## Bescheid

über die Änderung und Ergänzung der  
allgemeinen bauaufsichtlichen Zulassung/  
allgemeinen Bauartgenehmigung  
vom 19. Dezember 2019

**Nummer:**  
**Z-8.22-67**

**Gegenstand des Bescheides:**  
**Gerüstbauteile für das Modulsystem "Hünnebeck MODEX"**

Anlage B42

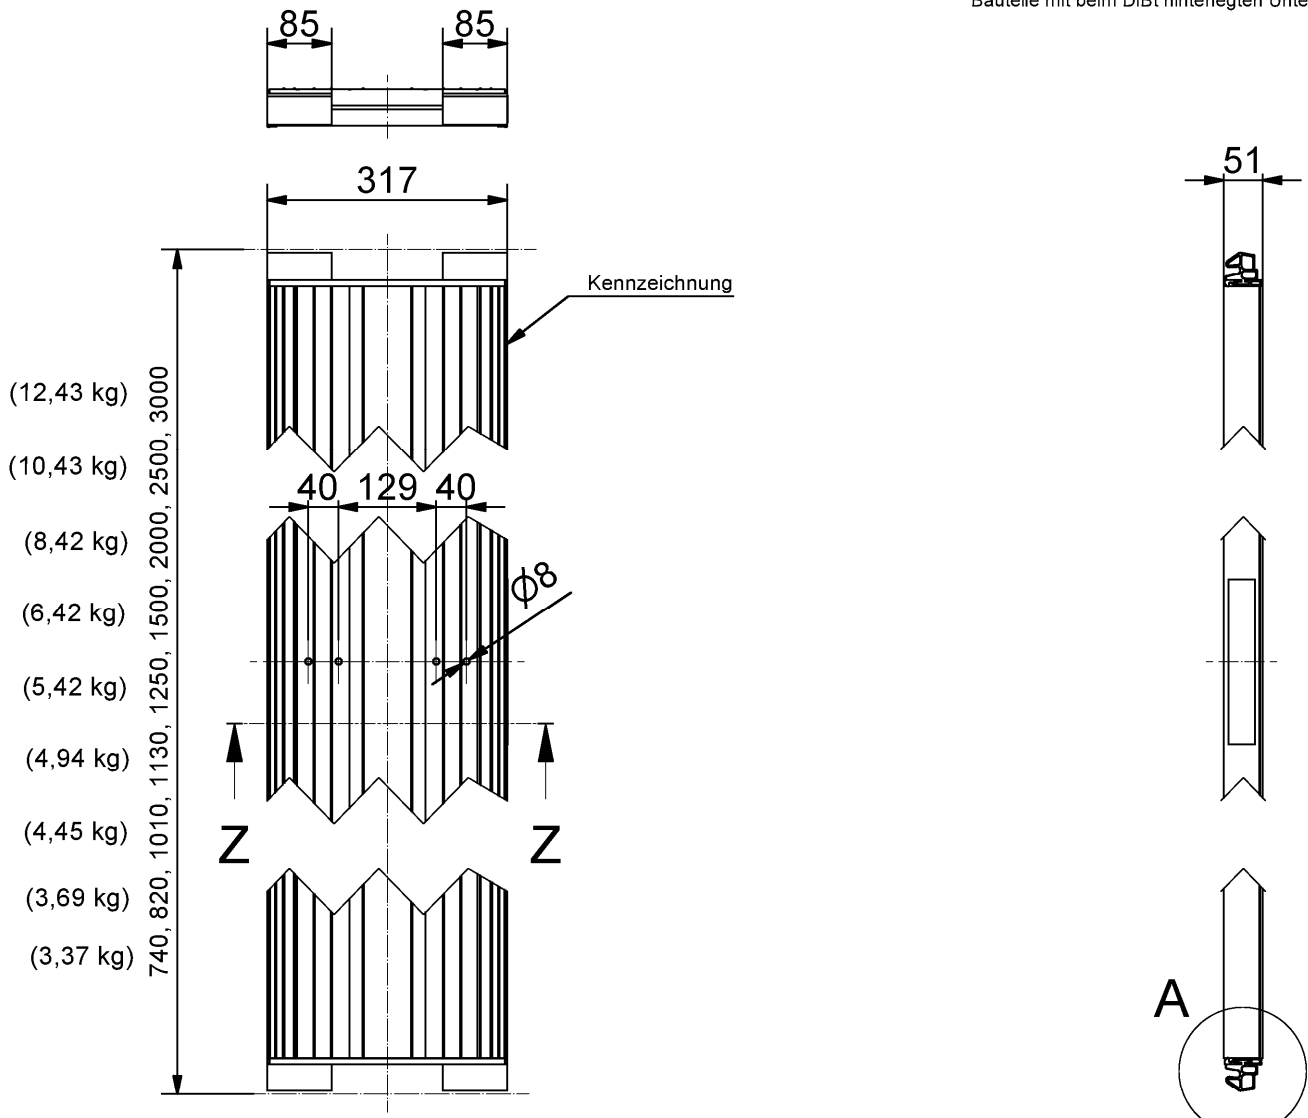
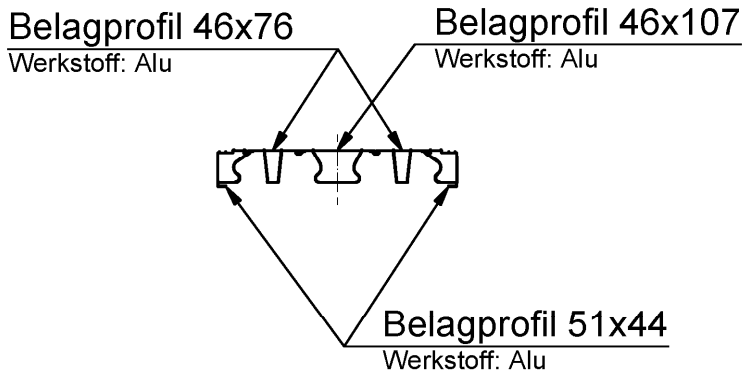
### a) Tabelle 1 wird wie folgt ergänzt:

Bezeichnung	Anlage B, Seite	Details / Komponenten nach Anlage B, Seite
Alu-Belag G2 32	42	---
Alu-Boden G2 67	43	---

**h) In Anlage B werden die Seite B42 und B43 ergänzt.**
